Datum: 2. 3. 2026
Spisová značka: MMUL/PO/VZ/433427/2025/HylF
Číslo jednací: MMUL/PO/VZ/89206/2026/HylF
JID: MMULSSO8A5V8ZN
Počet listů/příloh: 8/0
Vyřizuje/tel.: Bc. Filip Hýl/+420 47527 1510
E-mail: filip.hyl@mag-ul.cz

Změna zadávací dokumentace č. 1 k nadlimitní veřejné zakázce s názvem „Snížení energetické náročnosti ZŠ Mírová“

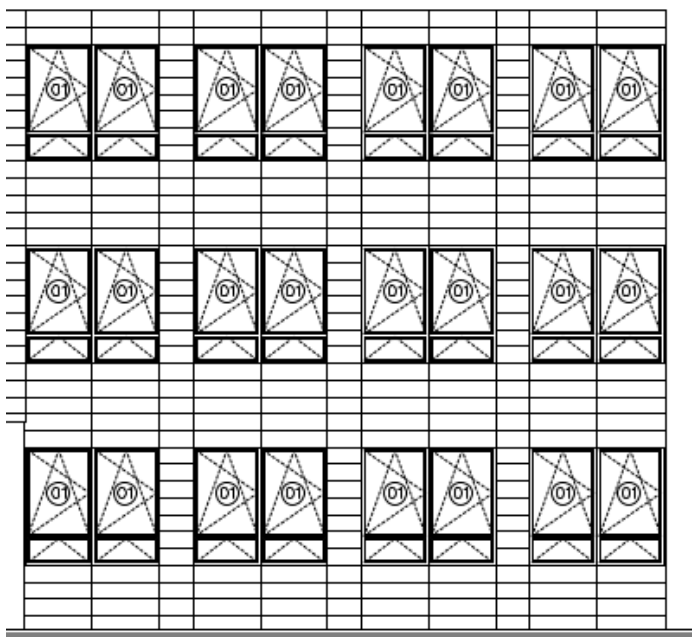
1. V předložené PD je uvedeno, že mají být dodána a osazena nová plastová okna označená v tabulce prvků O1 o rozměru 1200*2100mm. Tato okna mají být osazena do rámu boletického panelu, který má šířku mezi nosnými rámy max 1060 mm.

2. V předložené PD je požadováno osazení oken s označením O1 vždy dvě vedle sebe na sraz a to v celém rozsahu původního opláštění z boletických panelů – viz dílčí detail z PD.

Toto osazení nelze takto provést, neboť okolo každého okna probíhá rám z původně osazeného boletického panelu. Mezi okny bude vždy mezera tvořena dvěma ocelovými profily každý šířky 40 mm a mezerou mezi těmito profily šířky cca 50mm.

Žádáme zadavatele, aby odstranil tuto vadu předložené projektové dokumentace a zároveň předložit skutečně proveditelné řešení osazení oken a provedení zateplení mezery mezi okny.

Pro představu zadavatele o problému přikládáme snímek styku dvou rámců boletických panelů z obdobné stavby na xxxxxxxxxxxxxxxx (+ foto).

12.1 Upraveno v příloze č. 4 – Výkaz výměr a výpise prvků.

12.2 Řešeno v detailu D12, oplechováno klempířsky + minerální izolace.
